STUDER

Service Information

SI 84/84

SI 84/84
A810 Improving the time-code read
performance

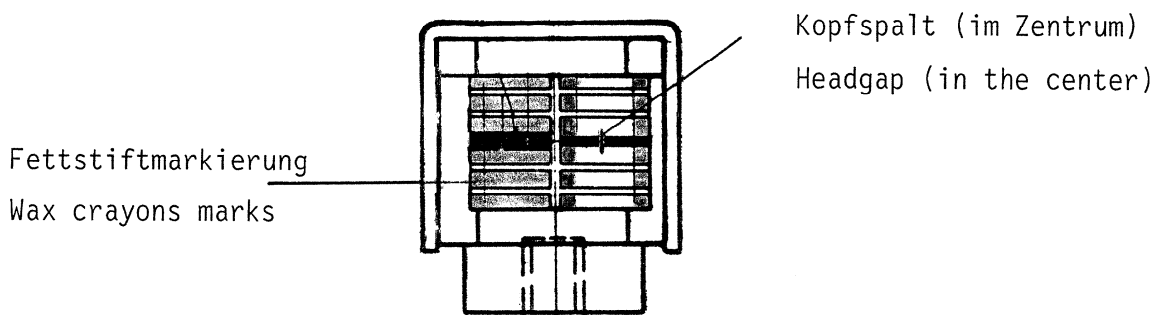
2. Rechten Zeitcodekopf mit Fettstift einfärben.

Rechten Lifter von Hand ganz ausfahren.

Eine Schnellwickeltaste betätigen und nach einer Weile die Abriebfläche betrachten. Der Kopfspalt des Lesekopfes soll in der Abriebfläche liegen. (Siehe Zeichnung)

Select a fast wind button and check after a while that the head gap of the read head is in the wiped-out part (see drawing).

This adjustment might worsen the time code offset time but with it, less drop-outs in fast wind will arise.

Instructions to clean the right hand side time code head with grooves

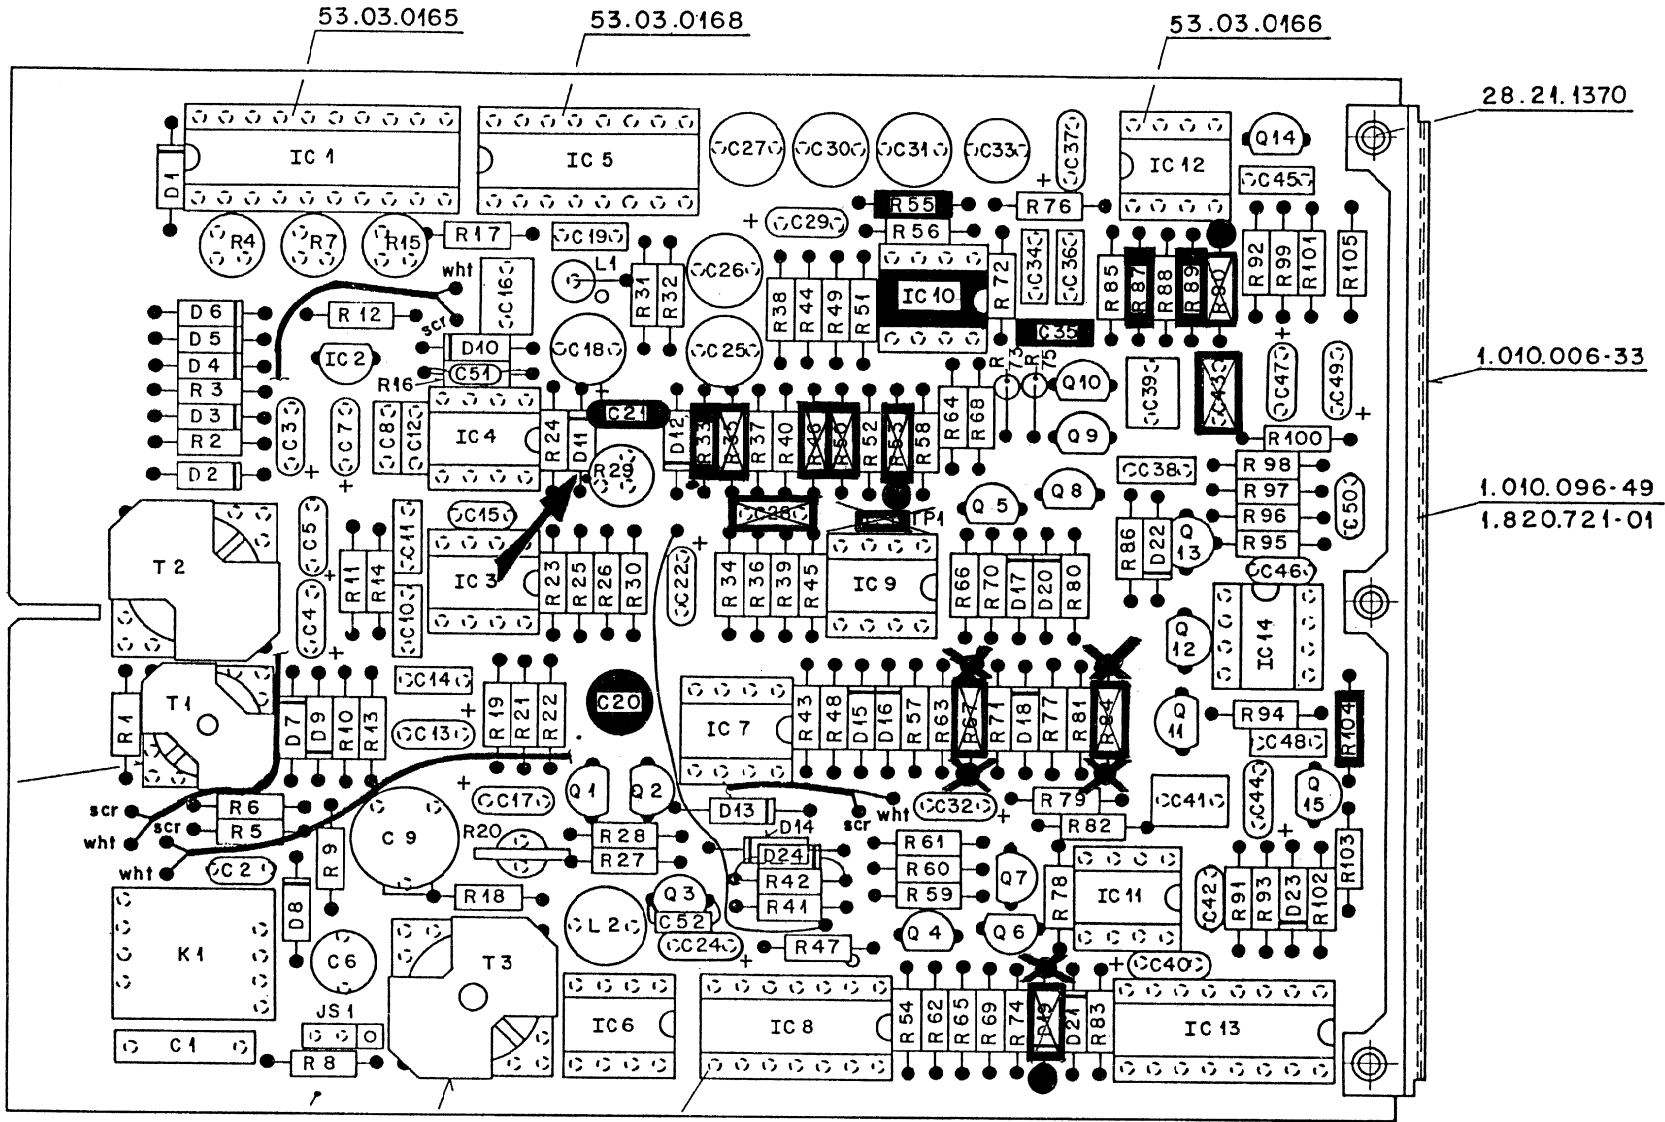
Cut off the bristle from a hard brush close at the jointed on piece.

With a brush prepared as indicated it is easy to clean out the tape materials deposits in the grooves of the head.

Time Code Trigger Board

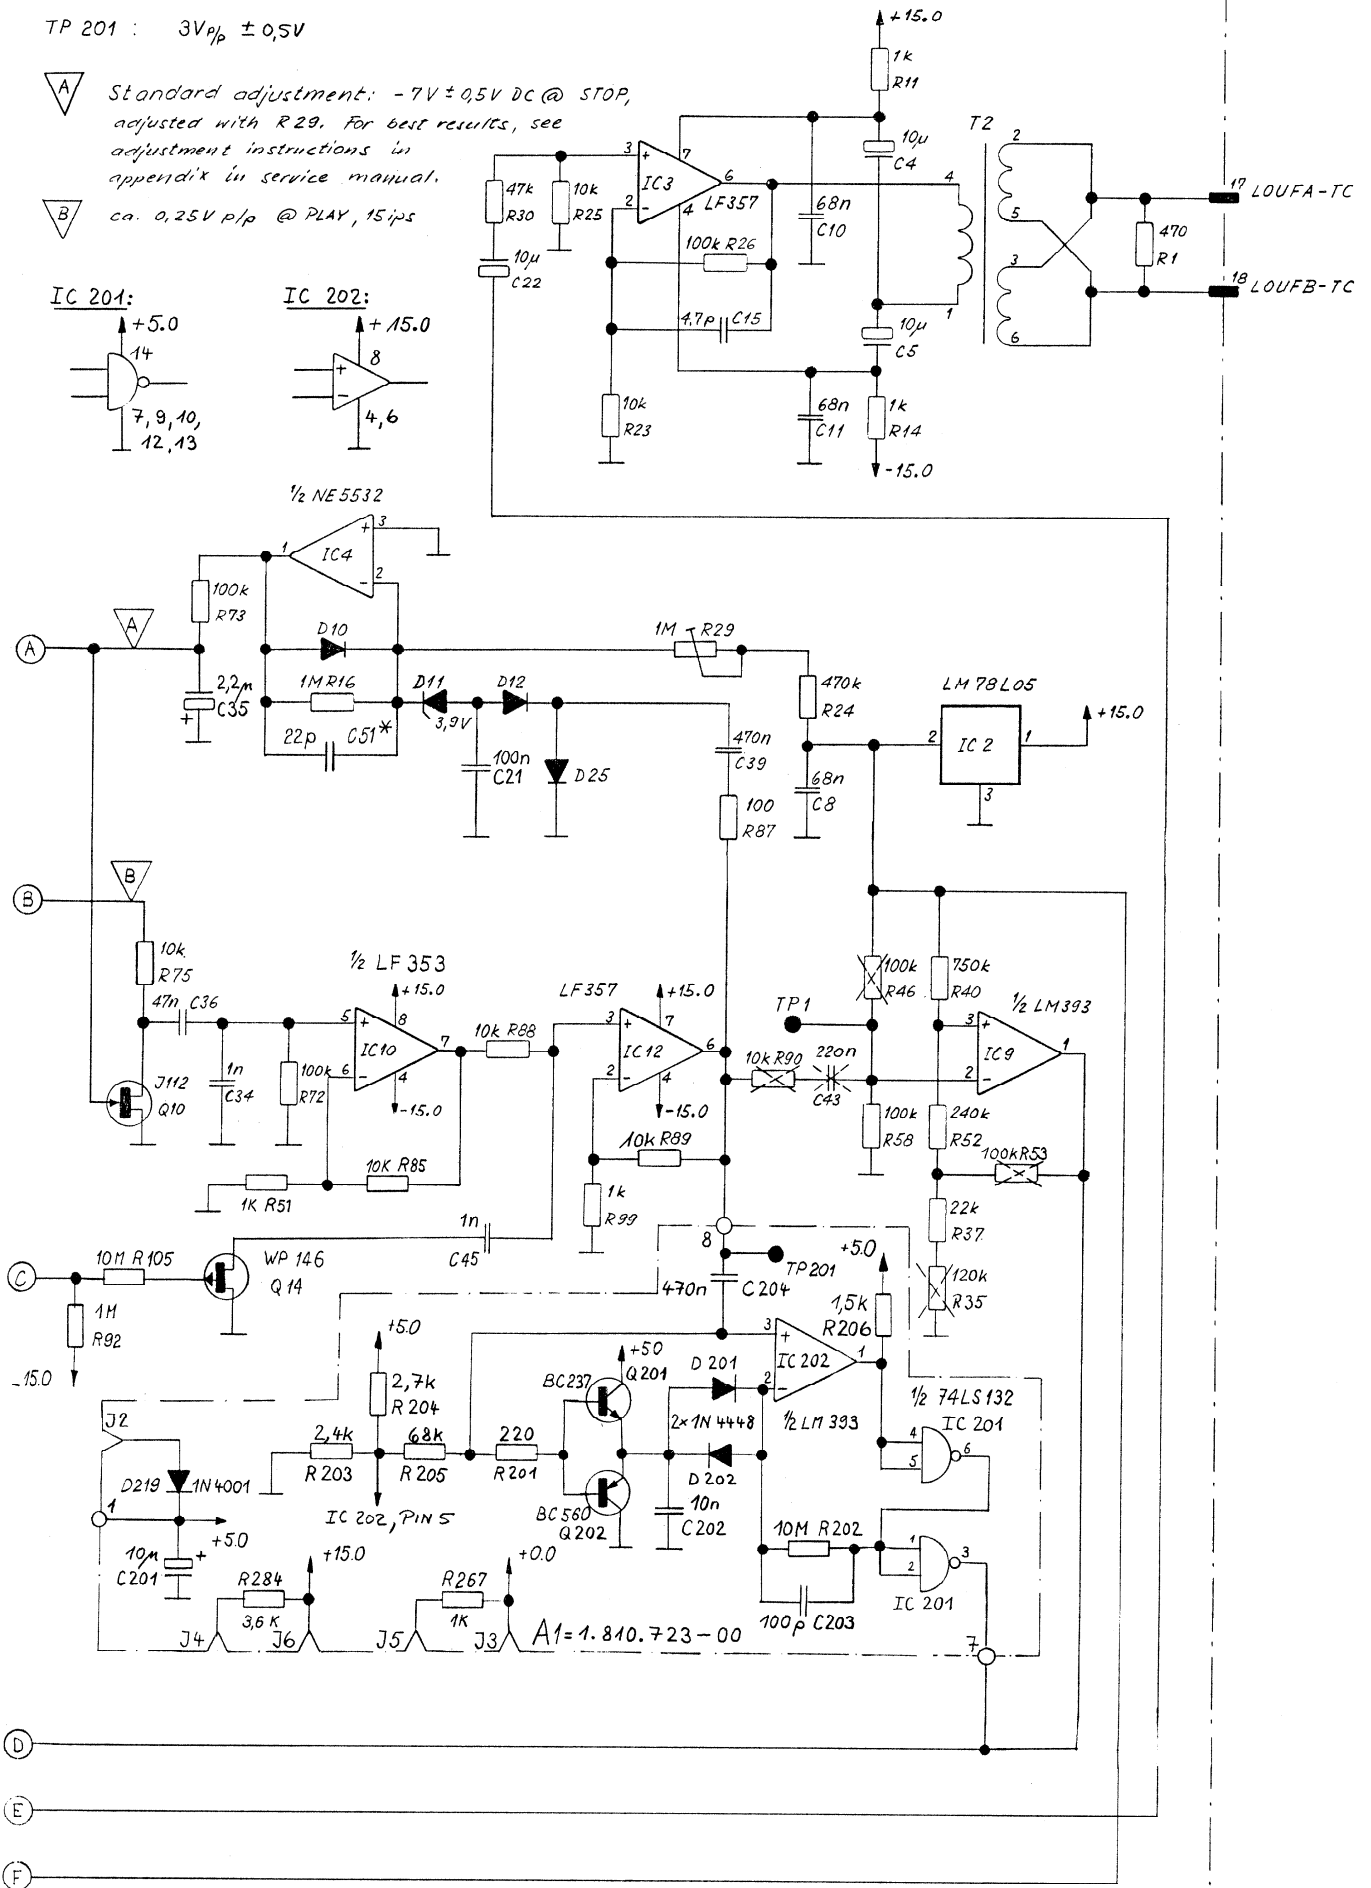
* has been modified

↑
SG 3524 BN
↑
Neuer IC-Type mit Index B
New IC-type with Index B

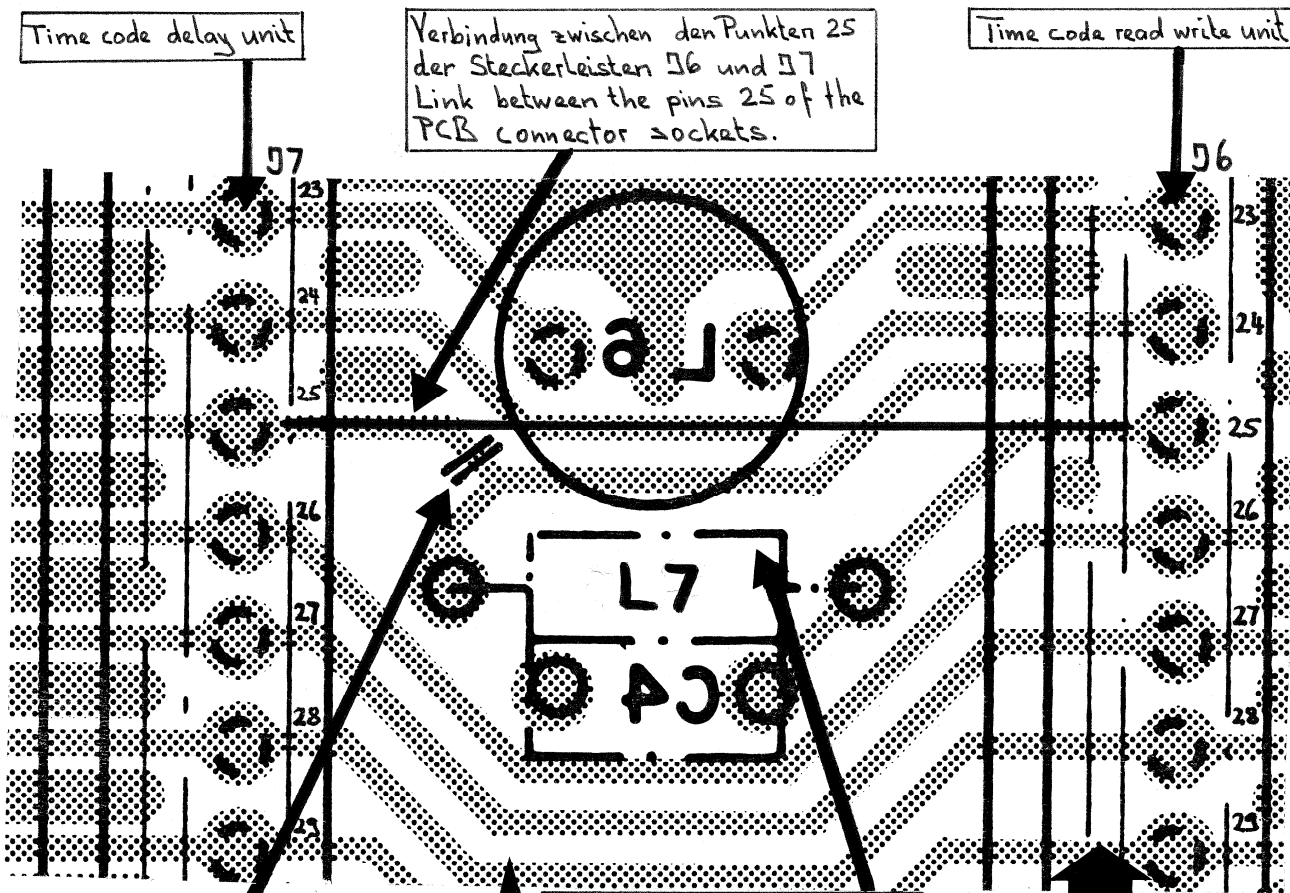
Beim Einsatz von IC6 SG 3524 BN, müssen die allfällig eingelöteten Komponenten R70, R71 und C26 entfernt werden. Leiterbahn-Unterbruch überbrücken!

If IC6 gets exchanged by SG 3524 BN, remove possibly soldered components R70, R71 and C26. Bridge cuted printed conductor trace!

Vergrößerter Ausschnitt (Seitenverkehrt)
Enlarged view (side-inverted)

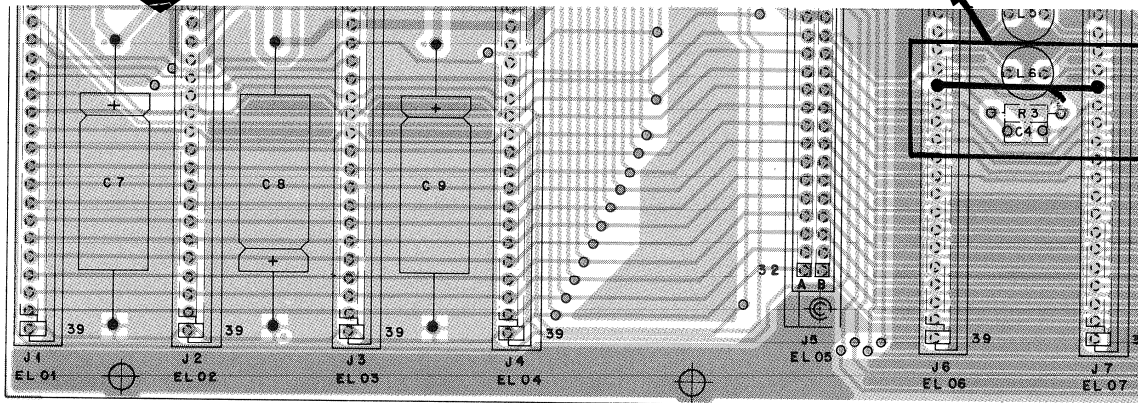
Verbindung auslöten und L7 einlöten (C4 nie bestückt)
Remove link and insert L7.
(C4 is never equipped).

Print-Belegung 1.810.701.12

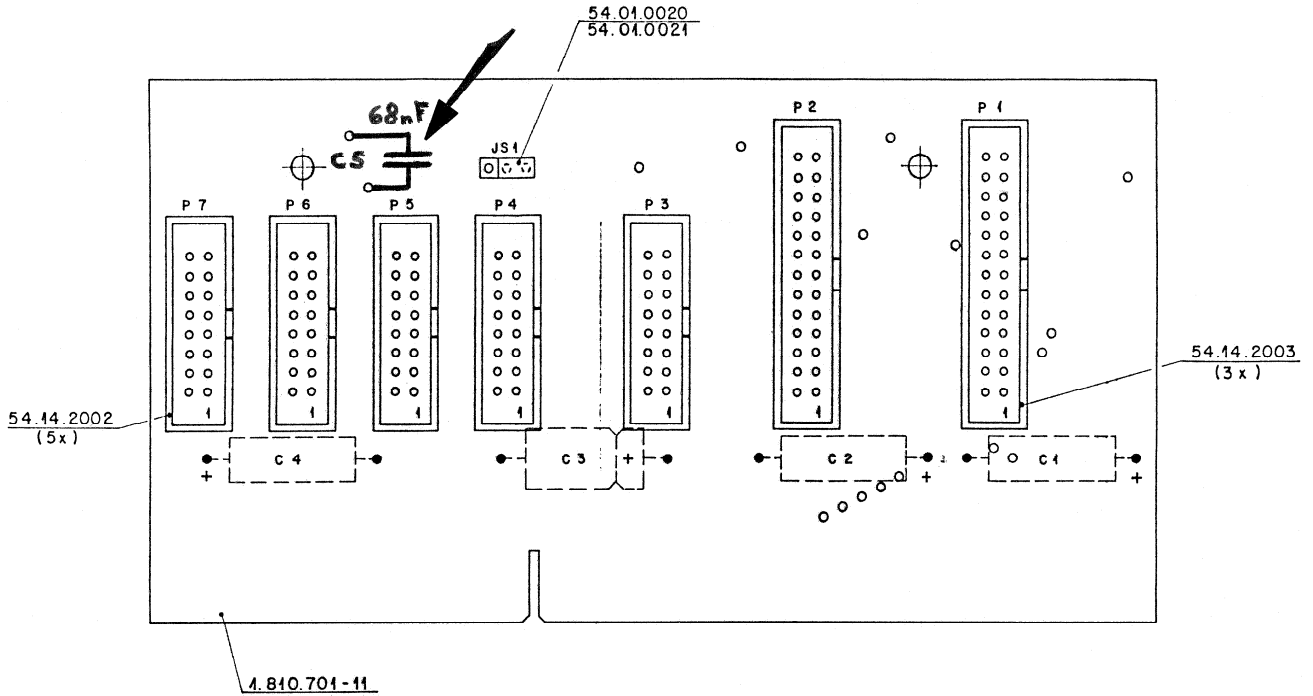
C5 sockelseitig in die beiden Löcher (zwischen P5 und P6) stecken und verlöten.

Insert C5 from the socket-side into the two holes between P5 and P6 and solder.

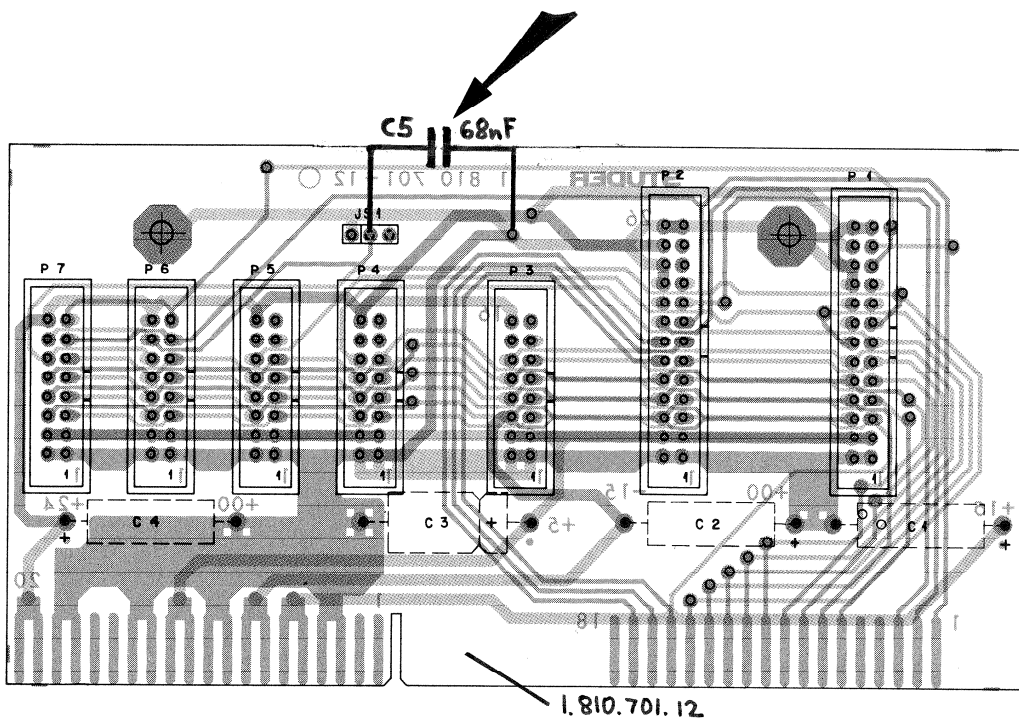
C5 lötlseitig (von unten) in das Loch über P3 stecken und auf Mitte vom Brückenstecker JS1 auflöten.

Insert C5 from solder-side (bottom) into the hole on top of P3 and solder to center-point of Jumper JS1.

4.A). MPU PCB 1.820.780.00

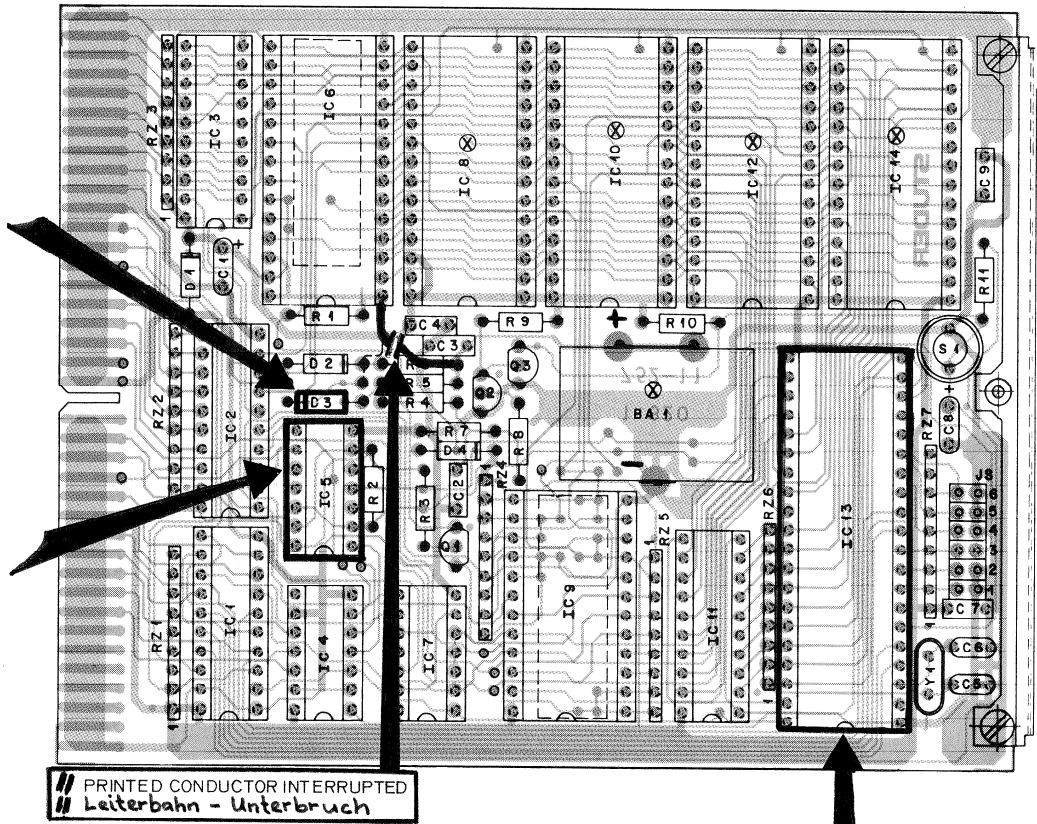
Prüfen, dass Kathode von D3 zum IC 2 zeigt.
Check that cathode of D3 faces to IC 2.

Neuer IC-Typ mit gepufferten Ausgängen.
New IC type with buffered outputs.
SN 74 HC 353 (50.17.1393)

Prüfen, dass Mikroprozessor Typ Index -1 ist: 6803P(G) -1
Check that microprocessor is an Index -1 type 6803P(G) -1
